CD-23f21-CWaPE-0782

DEMANDE D'AMENDEMENTS DE LA PRESCRIPTION TECHNIQUE C2/112 RELATIVE AUX PRESCRIPTIONS TECHNIQUES APPLICABLES AUX INSTALLATIONS RACCORDÉES AU RÉSEAU DE DISTRIBUTION HAUTE TENSION

PRESCRIPTION TECHNIQUE C2/112
AMENDEMENT 1

AMENDEMENT 2

211 **5.4.1 Le flux des gaz chauds**

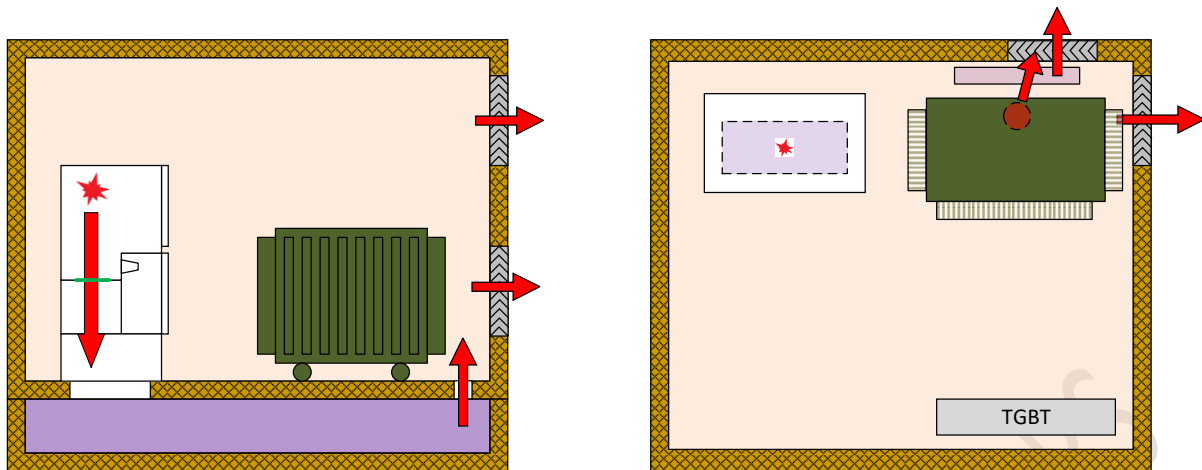
212 Les gaz chauds résultant d'un arc interne dans l'appareillage HT sont évacués vers un **premier volume**
213 **tampon** où une première expansion des gaz a lieu avant que ces gaz ne retournent vers le local de
214 manœuvres. Ce volume tampon absorbe la majeure partie de l'onde de pression et assure aussi un
215 premier refroidissement des gaz chauds. Il consiste en une cave à câbles dont la surface est au moins
216 égale à celle du local de manœuvres et dont le volume correspond à la spécification Synergrid C2/115-
217 3 ou aux indications de la simulation de pression spécifique. Les volumes plus petits, par exemple les
218 caniveaux de câbles et les socles d'expansion, ne sont pas permis. Toutefois, l'utilisation de socles
219 d'expansion sous l'appareillage de catégorie AA10 est à partir du 01/09/2023 soumis à l'approbation
220 du GRD concerné ; après 2025, ce ne sera plus autorisé.

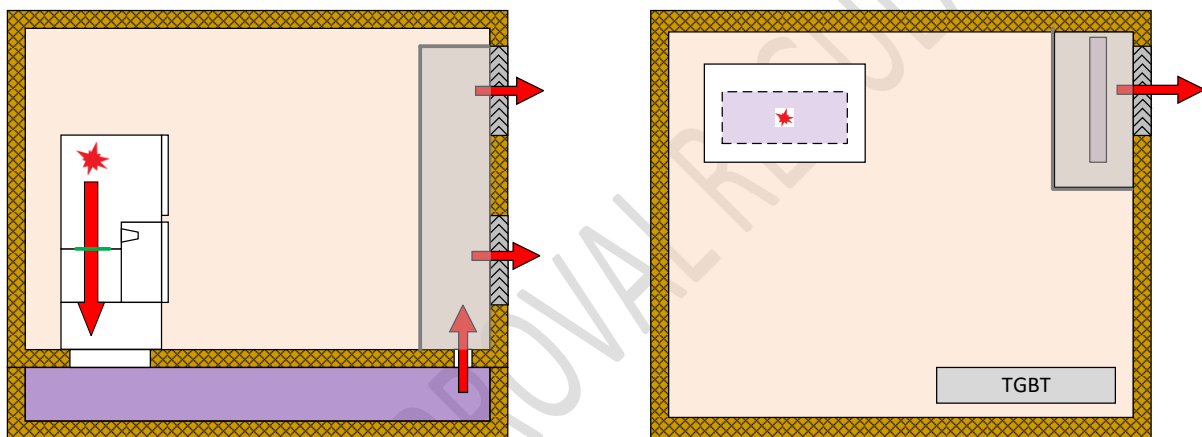
- 227 • En présence d'un ou plusieurs transformateurs, l'ouverture est positionnée derrière le
228 transformateur. Le transformateur sert alors de bouclier. Cette ouverture peut aussi être utilisée
229 pour le passage des câbles provenant de l'appareillage HT vers le transformateur. Voir la figure
230 ci-dessous.

- Si aucun transformateur n'est présent, une gaine fermée résistant à la pression est prévue autour de l'ouverture jusqu'à la sortie du local. Voir la figure ci-dessous.

250 **5.5 Bâtiments pour appareillage HT de catégorie AA10 avec évacuation des**
251 **gaz directement dans le local (deviendra AA11 à l'avenir)**

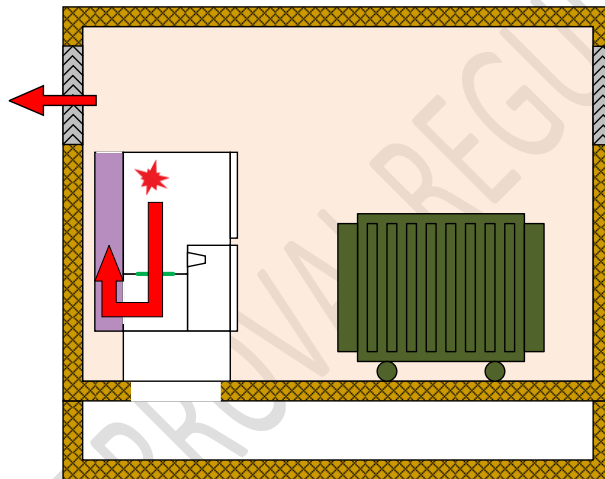
256 Avec cet appareillage, les gaz chauds résultant d'un arc interne dans l'appareillage HT sont évacués
257 directement dans le local de manœuvres. L'évacuation des gaz chauds est réalisée vers l'arrière et
258 vers le haut via un conduit et un kit déflecteur d'arc intégré à l'appareillage HT. L'utilisation du mur
259 derrière l'appareillage HT comme paroi du conduit d'évacuation des gaz est interdit.

261 Les gaz sont ensuite évacués du local de manœuvres au moyen d'une ou plusieurs grilles de
262 ventilation. Ces grilles sont toujours installées à proximité immédiate de l'appareillage HT. Celle(s)-ci
263 contribue(nt) au refroidissement des gaz chauds. Voir figure ci-dessous.

282 **5.6 Bâtiments pour appareillage HT de catégorie AA10 avec évacuation des**
283 **gaz via un conduit hors du local (deviendra AA13 à l'avenir)**

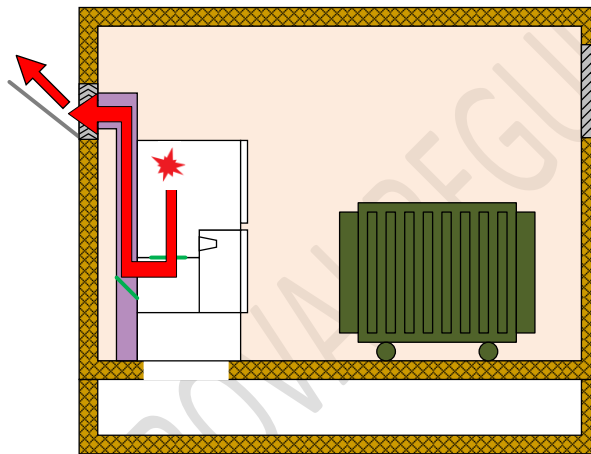
290 Le clapet d'échappement de ce conduit vers l'extérieur est conçu de manière à ce que les gaz ne
291 puissent s'échapper que vers le haut. La sortie des gaz doit être située à une hauteur $\geq 2\text{m}$. Le système
292 complet de conduit avec clapet d'échappement est préfabriqué par le fabricant de l'appareillage HT.
293 Voir la figure ci-dessous.

301 **5.7 Bâtiments pour appareillage HT de catégorie AA15**

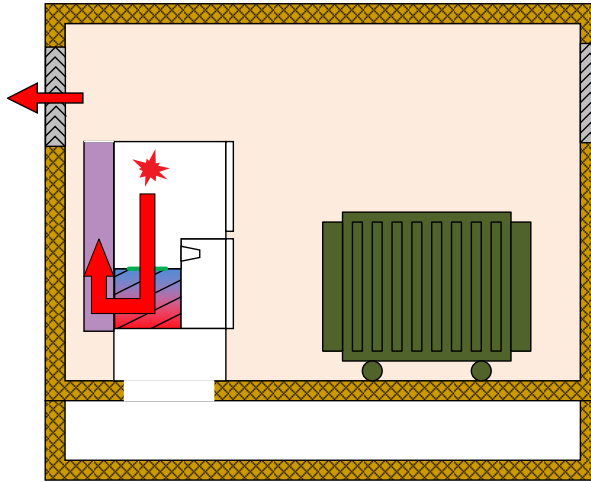
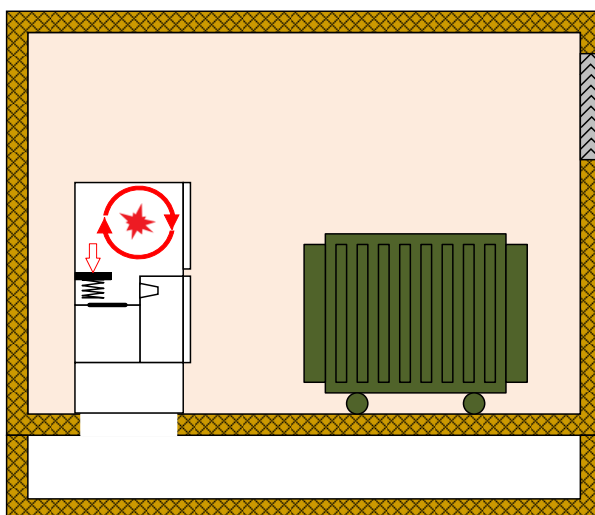
308 Les gaz chauds consécutifs à un arc interne passent d'abord dans un refroidisseur intégré à
309 l'appareillage HT.

311 Les gaz sont ensuite évacués de la sortie du refroidisseur vers l'arrière et vers le haut dans le local de
 312 manœuvres.

352 5.9.1 Le flux des gaz chauds

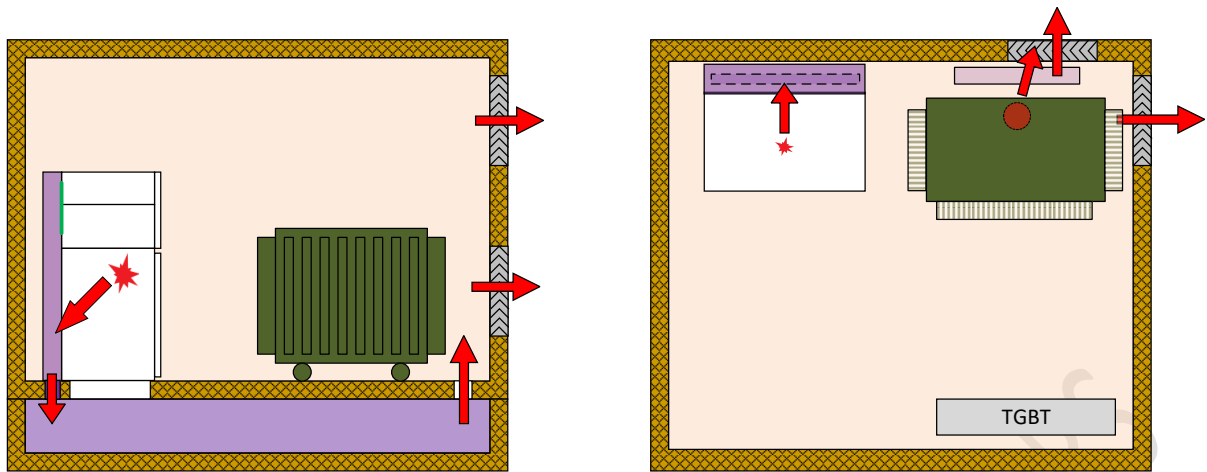
353 Les gaz chauds résultant d'un arc interne dans l'appareillage HT sont évacués vers un **premier volume**
 354 **tampon** sous l'appareillage HT où une première expansion des gaz a lieu avant que ces gaz ne
 355 retournent dans le local de manœuvres. Ce volume tampon absorbe la majeure partie de l'onde de
 356 pression et assure aussi un premier refroidissement des gaz chauds. L'évacuation des gaz chauds vers
 357 le volume d'expansion se fait via un conduit intégré à l'appareillage HT lui-même. L'utilisation du mur
 358 derrière l'appareillage HT comme paroi du conduit d'évacuation sera interdit à partir de la publication
 359 de la nouvelle révision de la C2/112.

361 Ce premier volume tampon consiste en une cave à câbles avec une surface égale à celle du local de
 362 manœuvres et dont le volume correspond à la spécification C2/115-3 ou aux indications de la simulation
 363 de pression spécifique. Les volumes plus petits, par exemple les caniveaux de câbles et les socles
 364 d'expansion, ne sont pas permis.

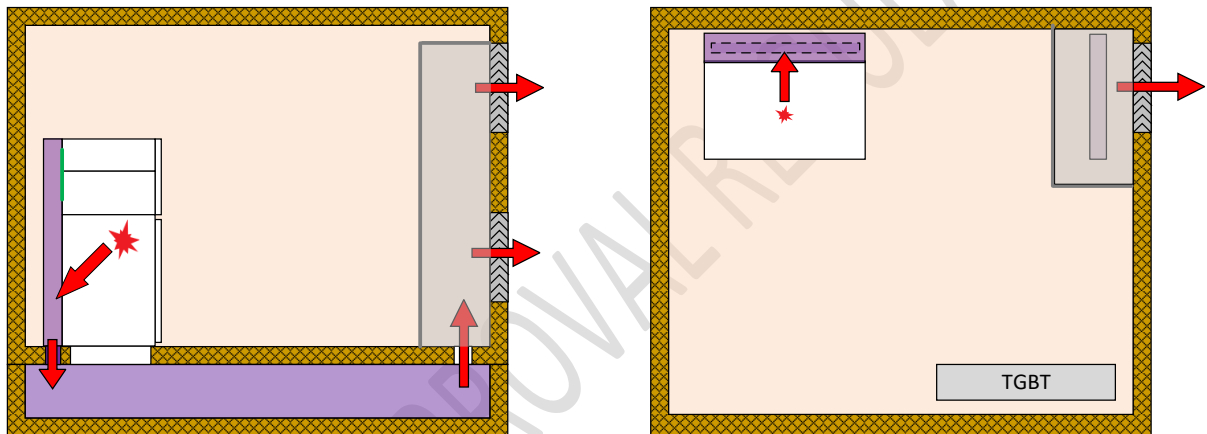
- 371 • En présence d'un ou de plusieurs transformateurs, l'ouverture est positionnée derrière le
- 372 transformateur. Le transformateur sert alors de bouclier. Cette ouverture peut aussi être utilisée
- 373 pour le passage des câbles provenant de l'appareillage HT vers le transformateur. Voir la figure
- 374 ci-dessous.

- Si aucun transformateur n'est présent, une gaine fermée résistant à la pression est prévue autour de l'ouverture jusqu'à la sortie du local. Voir la figure ci-dessous.

394 **5.10 Bâtiments pour appareillage HT de catégorie AA31 avec évacuation des**
395 **gaz directement dans le local (restera AA31 à l'avenir)**

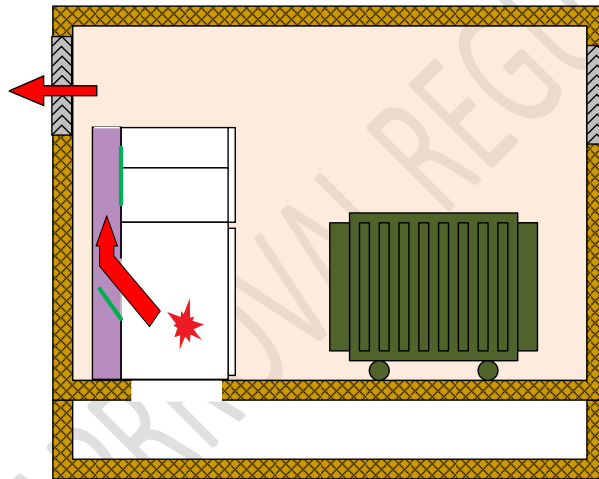
400 Les gaz chauds résultant d'un arc interne dans l'appareillage HT sont évacués directement dans le
401 local de manœuvres. L'évacuation des gaz chauds se produit vers l'arrière et vers le haut via un conduit
402 et un kit déflecteur d'arc intégré à l'appareillage HT. L'utilisation du mur derrière l'appareillage HT
403 comme paroi du conduit d'évacuation sera interdit à partir de la publication de la nouvelle révision de
404 la C2/112.

406 Les gaz sont ensuite évacués du local de manœuvres au moyen d'une ou plusieurs grilles de
407 ventilation. Ces grilles sont toujours situées à proximité immédiate de l'appareillage HT. Elles
408 contribuent au refroidissement des gaz chauds. Voir la figure ci-dessous.

427 5.11 Bâtiments pour appareillage HT de catégorie AA33

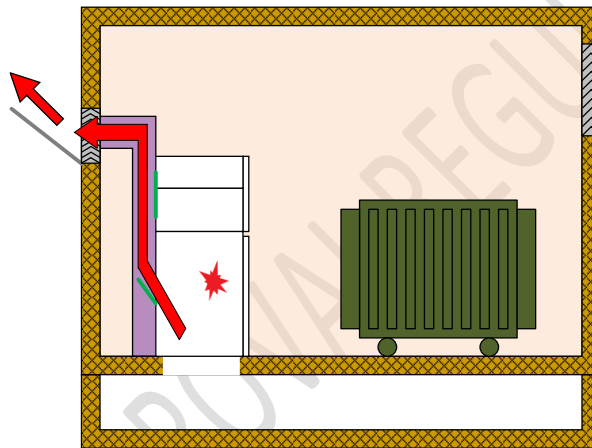
432 Pour l'appareillage HT de catégorie AA33, les gaz chauds sont évacués vers l'extérieur du local de
433 manœuvres via un conduit préfabriqué. Aucun gaz chaud n'est libéré à l'intérieur du local de
434 manœuvres.

435 Le clapet d'échappement de ce conduit vers l'extérieur est conçu de manière à ce que les gaz ne
436 puissent s'échapper que vers le haut. La sortie des gaz doit être située à une hauteur ≥ 2 m. Le système
437 complet de conduit avec clapet d'échappement est préfabriqué par le fabricant de l'appareillage HT.
438 Voir la figure ci-dessous.
